質疑回答書

工事名 平成27年度鬼崎漁業協同組合海苔加工場建築工事

鬼崎漁業協同組合
代表理事組合長 竹内 政藏

煙突廻り詳細図 S=1/30

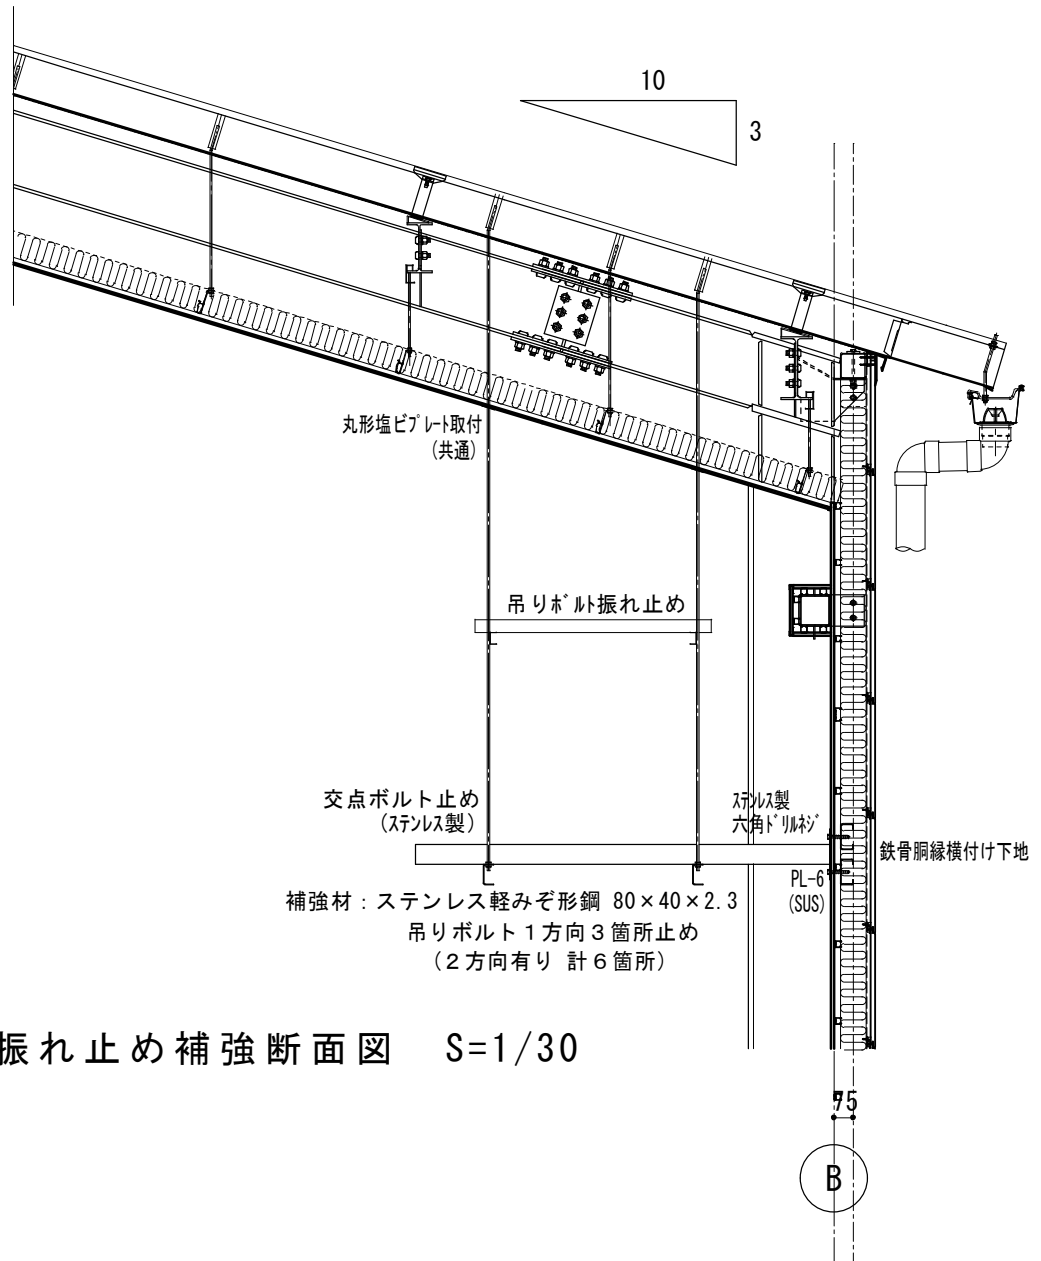
No.	図面No.	質疑事項	回答
1		入札書と同封する工事費内訳書について、内訳項目(A～G)は標準的な書式、分類では不可でしょうか。	提示した書式、分類として下さい。
2	1、18	鉄骨製作工場はMグレード以上となっておりますが、繁忙期でMグレード以上の工場を確保するのが非常に困難です。Rグレードは不可でしょうか。	MまたはHグレードとして下さい。
3	9、10	煙突廻りの雨仕舞詳細図を御指示下さい。	別紙図ー1として下さい。
4	10、24	排水溝内部の仕上げを御指示下さい。	モルタル金コテ勾配調整です。
5	14	海苔乾燥機械室内の給水管振れ止め補強の詳細図を御指示下さい。	別紙図ー2として下さい。
6	14	前処理作業室内の電気配線止め用(FRP製□P32×50程度・ステンレス吊りボルトM16・片持ち部の方杖補強)の詳細図を御指示下さい。	別紙図ー3として下さい。
7	4、11	コンクリート根巻より上部の柱は石膏ボード又はケイカル板の仕上げ有りと考えて宜しいですか。	各室の壁仕上げと同じです。
8	29、48	全自動乾海苔製造装置搬入まで開口するとありますが、搬入迄の開口部の塞ぎ方法はどのようにお考えですか。又、ブレース取付可能な加工とするとありますが、具体的な詳細図を御指示下さい。	風養生程度です。又、ブレースは床コンクリート仕上げ上部でボルト締めできるガセットプレートの大きさにするという事で現場施工図時にて対応とします。
9		上記製造装置搬入の時期はいつになりますか。	海苔乾燥機械室の外壁、内壁、天井の仕上げ完了(開口部以外)及び全自動乾海苔製造装置用基礎完了(コンクリート強度養生含む)後です。
10	10、24	原藻攪拌タンクの基礎は別途で宜しいですか。本工事の場合は詳細図を御指示下さい。	原藻攪拌タンク用の基礎は有りません。

別紙図-1

煙突より上部水切り：アルミめっき鋼板 t=0.8 本工事
(煙突上部から棟及びルーファン水切りまで)
小口折り曲げ(共通)

煙突廻りの水切り板及び煙突筒、止面戸
：別途工事(海苔加工設備工事)
